GRANSKNINGSUTLÅTANDE

DETALJPLAN FÖR FASTIGHETEN GÖKEN 2

M.FL. – (DEL 2) FÄRJESTADS FÖRSKOLA

Bullerkarta för skolgården - sammanhängande friytor om 3800 kvm som klarar 50 d(B)A ekvivalent och 70 d(B)A max (kartan från trafikbullerutredning för förskola – den 9 juni 2022)

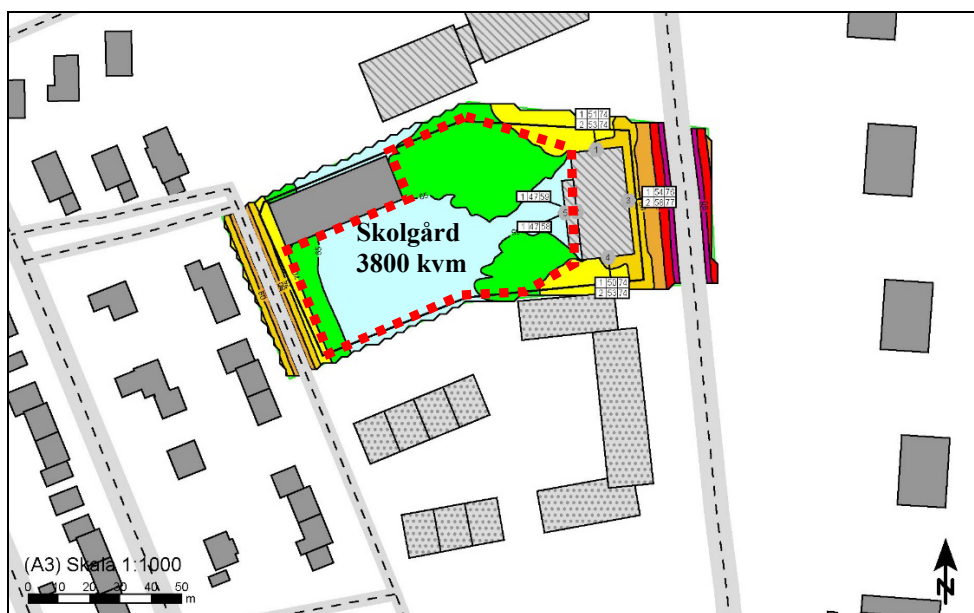
Enligt trafikbullerutredning (WSP 2020.12.02) har ett bullerskydd stor betydelse för att delar av förskolegården ska kunna få en tyst miljö. Detta gäller särskilt bullerskyddet i väster utmed Fallegatan, vilket kan säkra upp c:a 400 kvm gårdsyta från buller över 70 dBA i maximal ljudnivå. Ett utförande av bullerskyddet har dock inte säkerställts på plankartan.

Planförslaget medger knappt 35 kvm friyta per barn vilket är i underkant. Länsstyrelsen bedömer det därför som särskilt viktigt att i plan säkerställa ett bullerskydd längs Fallegatan för att säkra ljudmiljön för den tillgängliga friytan för förskolebarn.

Med tanke på att Fallegatan har en begränsad hastighet dock ej högre än 30 km/h har bullerutredning kompletterats med den nya uppgiften. Uppdatering av bullerutredningen visar att skolegården utmed Fallegatan utan bullerplank klarar i stort sett riktvärden för maxnivå 70 d(B)A.

Enligt bullerutredningen kommer skolgården (ca 3800 kvm) där lek och pedagogiska verksamheter planeras att anläggas, klara 50 d(B)A ekvivalent och 70 d(B)A max vilket stämmer väl med bullerförordningen, se bullerkartan nedan. Detta innebär att en sammanhängande friyta om minst 3800 kvm som klarar både 50 d(B)A ekvivalent och 70 d(B)A max kan anordnas för lek, vila och pedagogisk verksamhet. Kommunen vill också lyfta fram att skolgården i väster som inte klarar 70 d(B)A max kan handlas om ett par meter utmed Falkgatan vilket kan gestaltas för cykelparkeringar.
